## Commission économique pour l'Europe

#### Groupe de travail des transports de marchandises dangereuses

## Textes adoptés par la Réunion commune : amendements à l'ADR pour entrée en vigueur le 1er janvier 2023

### Note du secrétariat

- 6.8.3.2.9 Ajouter le nouveau 6.8.3.2.9.6 suivant :  
« 6.8.3.2.9.6 Marque relative aux soupapes de sécurité

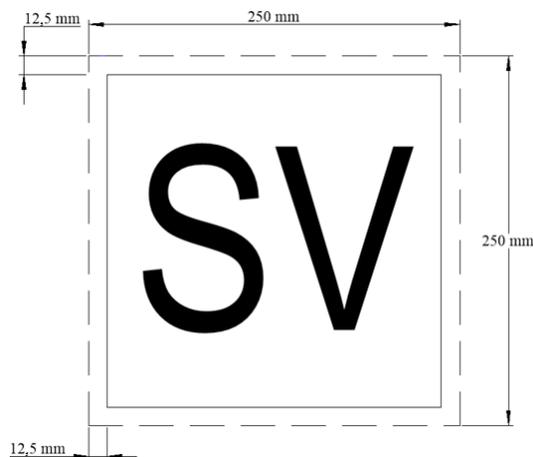
- 6.8.3.2.9.6.1 Les citernes équipées de soupapes de sécurité conformément au 6.8.3.2.9.1 à 6.8.3.2.9.5 doivent porter une marque conforme aux prescriptions des 6.8.3.2.9.6.3 à 6.8.3.2.9.6.6.
- 6.8.3.2.9.6.2 Les citernes non équipées de soupapes de sécurité conformément au 6.8.3.2.9.1 à 6.8.3.2.9.5 ne doivent pas porter de marque conforme aux prescriptions des 6.8.3.2.9.6.3 à 6.8.3.2.9.6.6.
- 6.8.3.2.9.6.3 La marque est constituée d'un carré blanc dont les dimensions minimales sont de 250 mm x 250 mm. La ligne à l'intérieur du carré doit être noire, parallèle au bord extérieur de la marque et s'en trouver distante d'environ 12,5 mm. Les lettres "SV" doivent être noires et avoir une hauteur minimale de 120 mm et une épaisseur de trait minimale de 12 mm.

6.8.3.2.9.6.4 Pour les citernes  
démontables

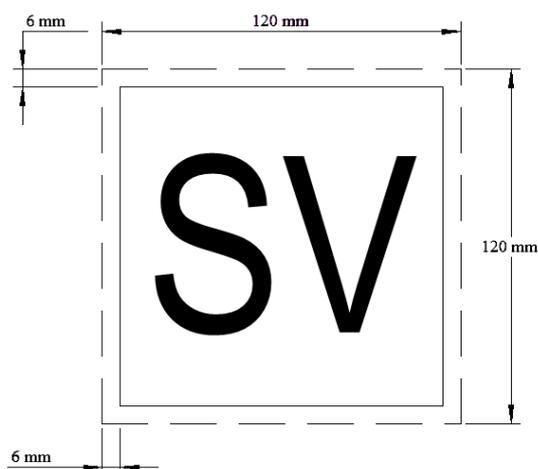
Pour les conteneurs-citernes

d'une capacité inférieure à 3 000 litres, les dimensions minimales de la marque peuvent être réduites à 120 mm x 120 mm. La ligne à l'intérieur du carré doit être noire, parallèle au bord extérieur de la marque et s'en trouver distante d'environ 6 mm. Les lettres "SV" doivent être noires et avoir une hauteur minimale de 60 mm et une épaisseur de trait minimale de 6 mm.
